**Avis en date du 23 septembre 2018
de la Mission régionale d'autorité environnementale d'Île-de-France
sur le projet d'aménagement du quartier Bienvenue-Gare
sur la commune du Bourget (Seine-Saint-Denis)**

Résumé de l'avis

Avis détaillé

Fig 2. Schéma de composition du quartier Gare (source : étude d'impact).

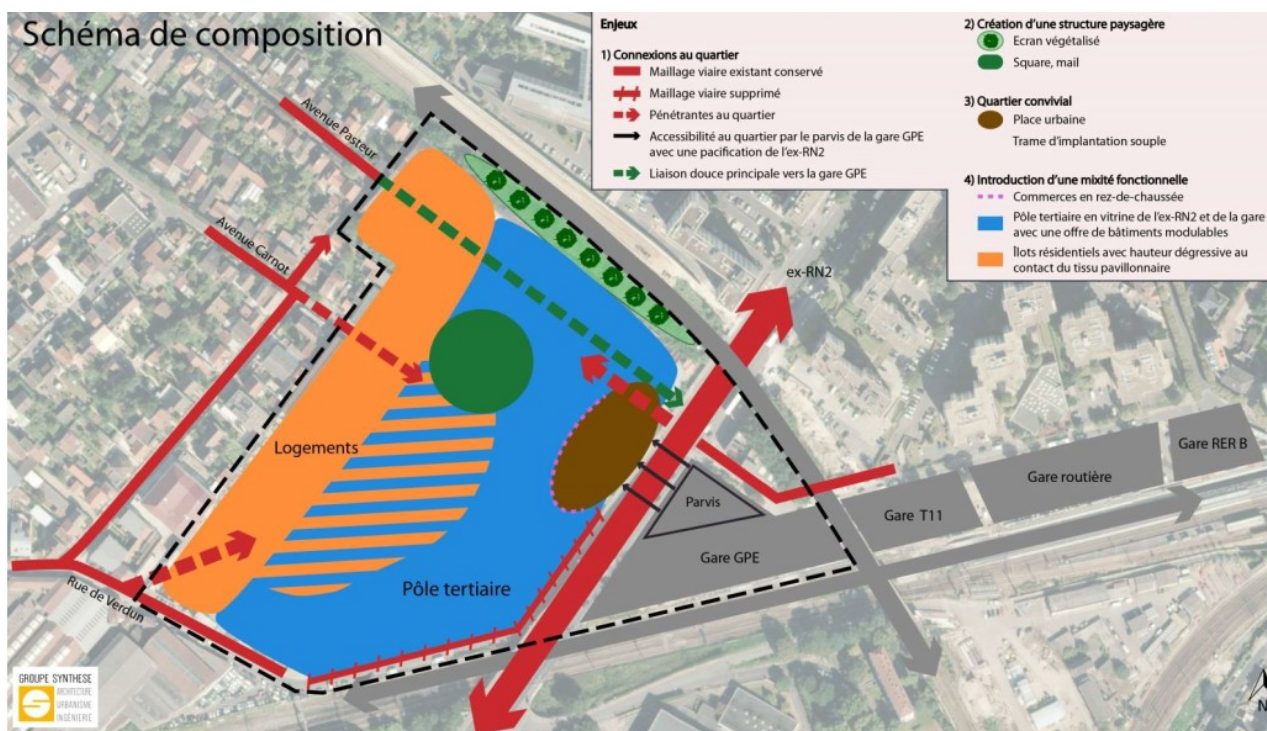
La MRAe qui souligne la qualité des descriptions fournies, note l'absence de précision sur le planning des travaux. Par ailleurs, l'îlot proche de la gare à l'est de la RN 2 et qui doit accueillir la gare multimodale pourtant intégré au projet, ne fait pas l'objet d'un descriptif architectural et fonctionnel détaillé).

La MRAe recommande de préciser :

- **le planning des travaux et qu'il soit développé dans l'étude d'impact, une fois le scénario d'aménagement retenu ;**
- **si l'îlot à l'est de la RN 2 qui doit accueillir la future gare multimodale fait ou non partie du projet d'aménagement de la ZAC Bienvenue-Gare soumis à son avis.**
